FMR16, TMR16.

Modifiering av FR16F

Blandarkortet sett från lödsidan

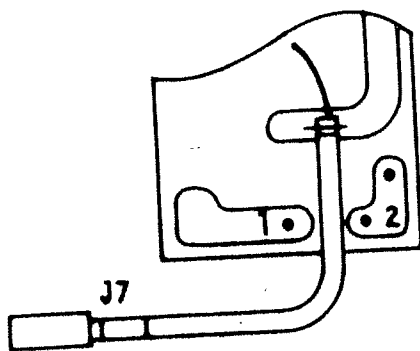
- Löd loss innerledaren i den vita koaxialledningen (märkt J7) från blandarkortet.

- Löd in ett motstånd på 39 ohm mellan punkt 1 och 2 enligt bild. Motståndet placeras på högkant på komponentsidan i likhet med de övriga motstånden. Löd in koaxialledningens innerledare vid punkt 2.
- Skruva fast blandarkortet och sätt på kåpan. Se till att de blå, vita och svarta ledningarna från blandarkortet är oskadade. (Ge särskilt akt på kontaktenhetens lödanslutningar). Skruva fast mottagarstommen och anslut kontakten J10. Sätt på locket över mottagarstommen och skruva fast frontpanelen.
- Kryssa ändringssiffran 2 på frontpanelens ändringsskylt
